**リサイクル燃料貯蔵株式会社リサイクル燃料備蓄センター
使用済燃料貯蔵事業変更許可申請書に関する審査の結果
の案の取りまとめ
～標準応答スペクトルを考慮した変更等～**

令和5年1月11日
原子力規制庁

リサイクル燃料貯蔵株式会社
リサイクル燃料備蓄センターにおける
使用済燃料の貯蔵の事業の変更許可
申請書に関する審査書

基準地震動の加速度時刻歴波形

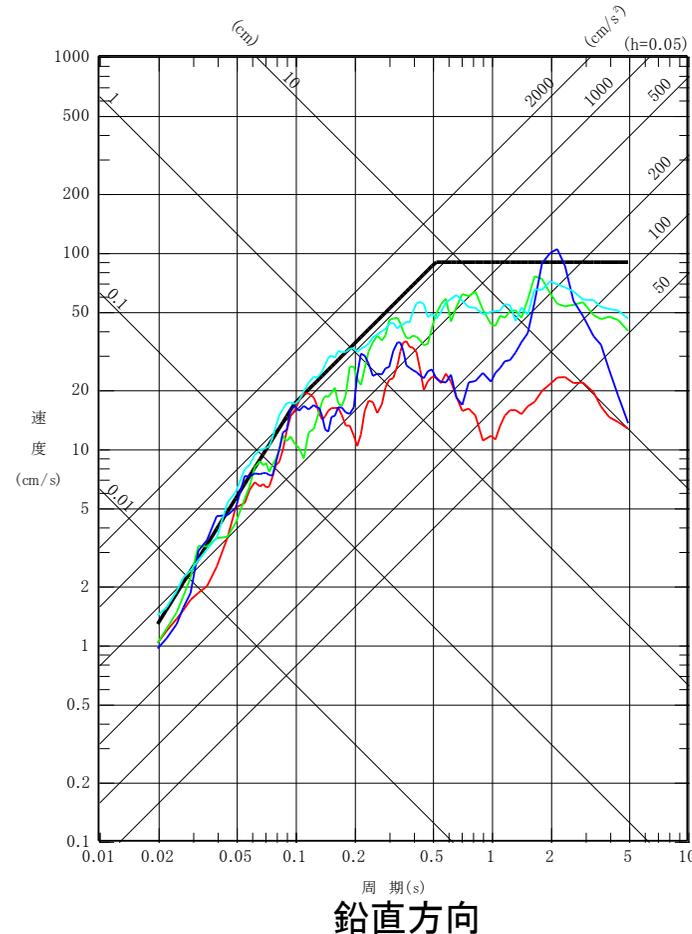
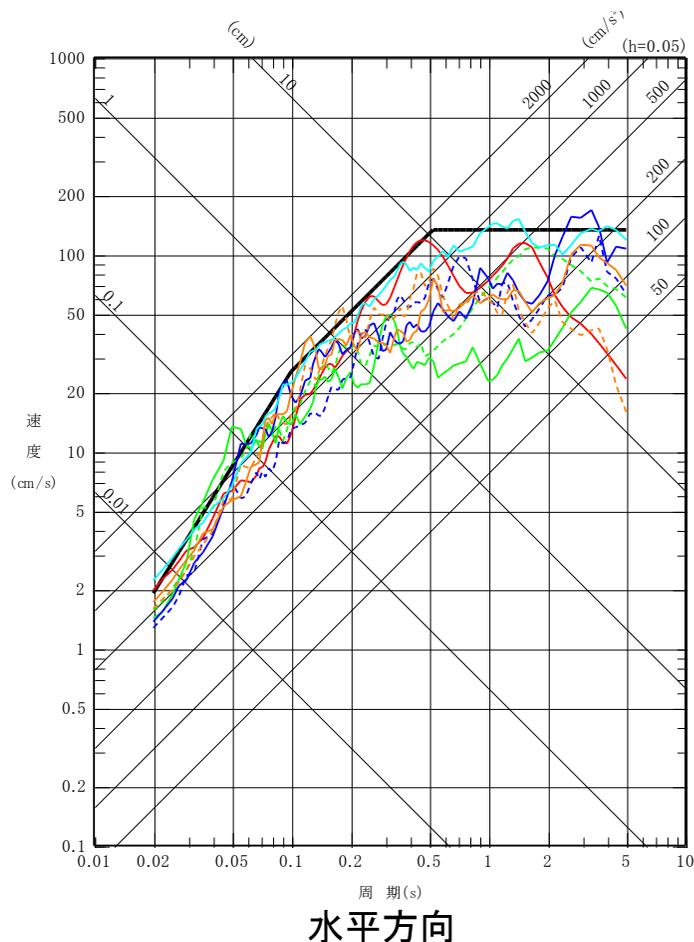
- 標準応答スペクトルに基づく地震動評価結果がSs-Aを上回るため、基準地震動Ss-B5として策定していることを確認。

日本海溝・千島海溝沿いの巨大地震の対策について(第9条、第10条関係)

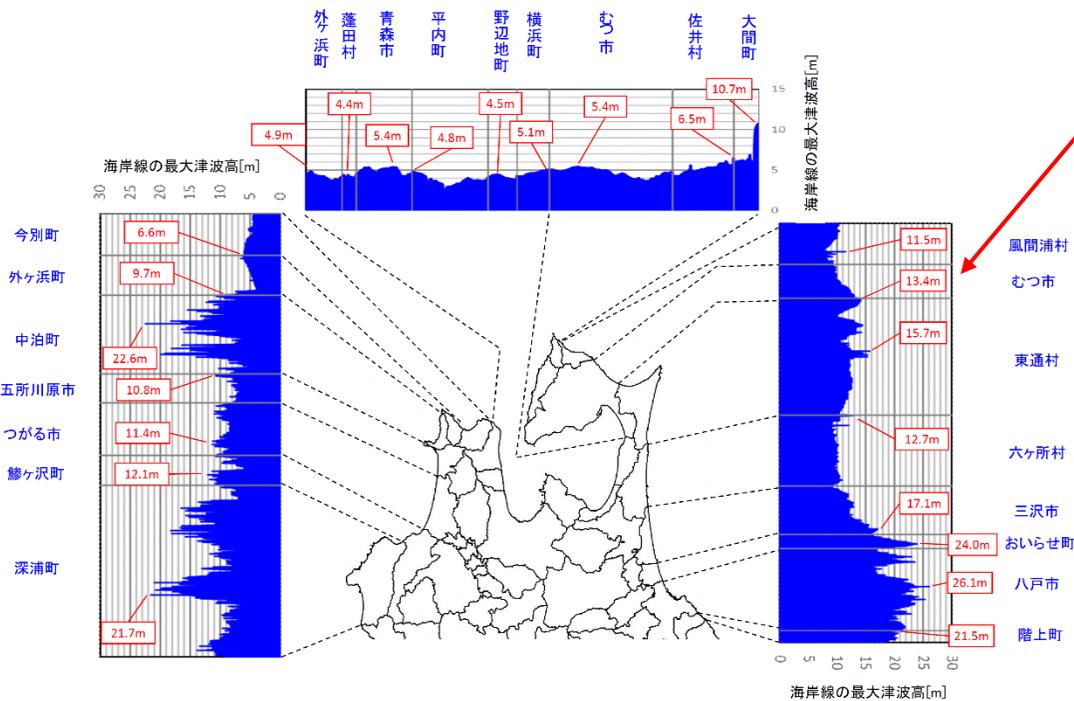
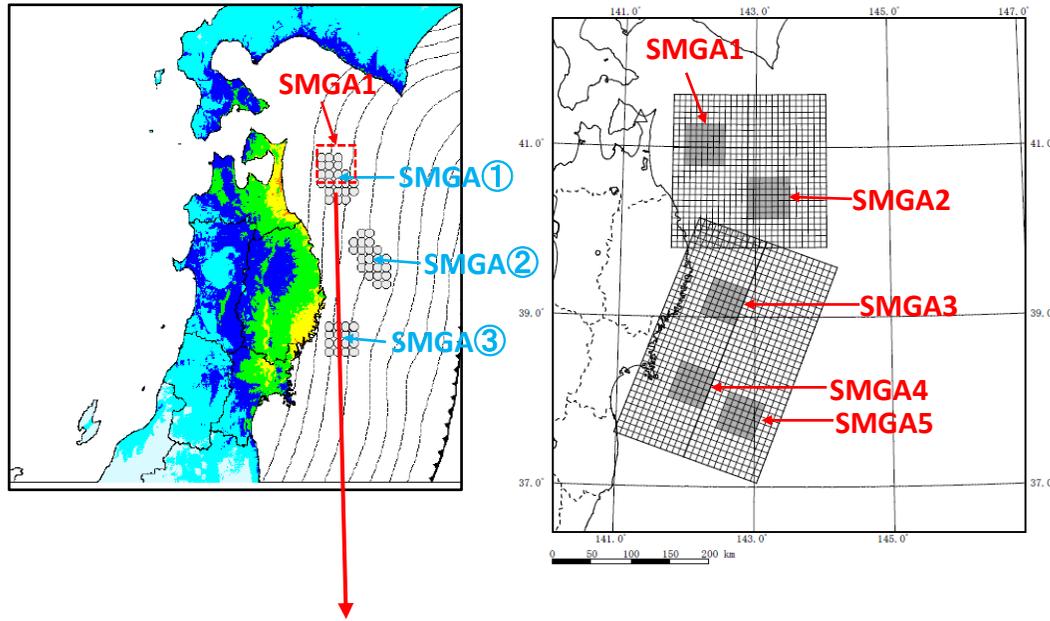
- 仮想的な大規模津波による最大津波高さT.P. +23mは、内閣府(2020)及び内閣府(2022)並びに青森県(2021)における敷地付近の最大津波高さを上回ることを確認。

八幡岳火山群の噴出量一年代階ダイアグラム

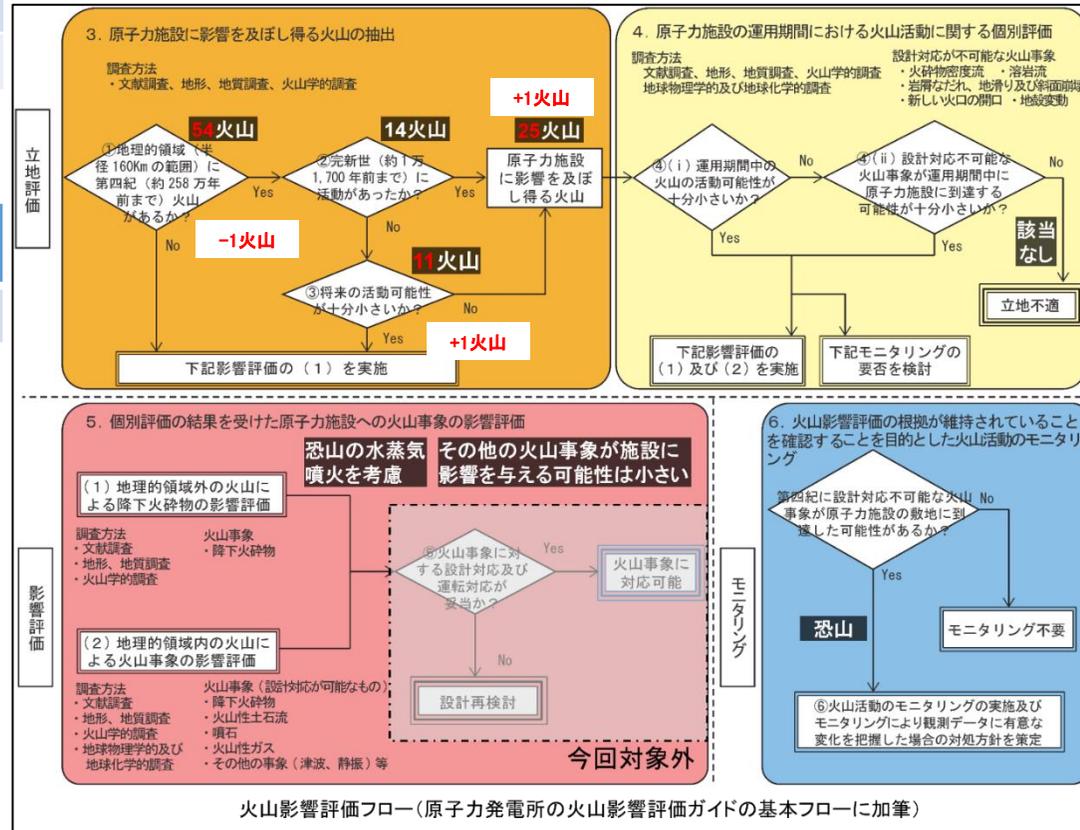
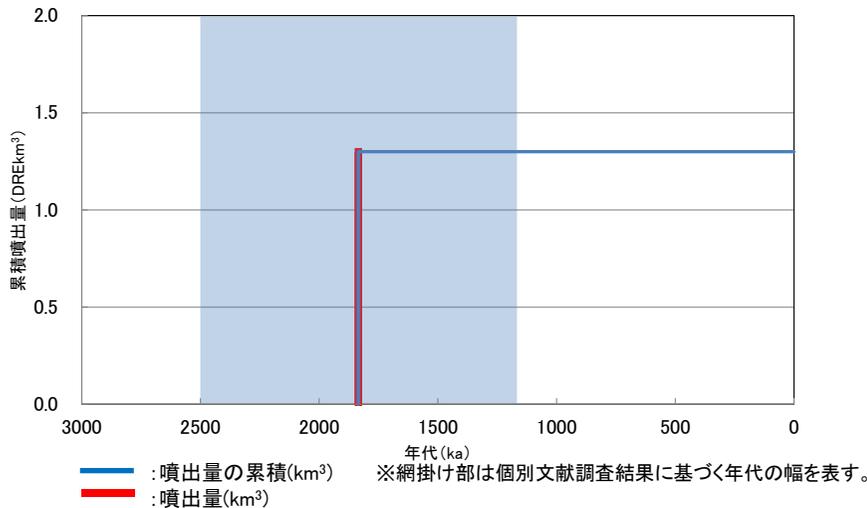
- ・ 「八幡岳火山群」は、使用済燃料貯蔵施設に影響を及ぼし得る火山に追加されるものの、使用済燃料貯蔵施設に影響を及ぼす可能性は十分小さいことを確認。
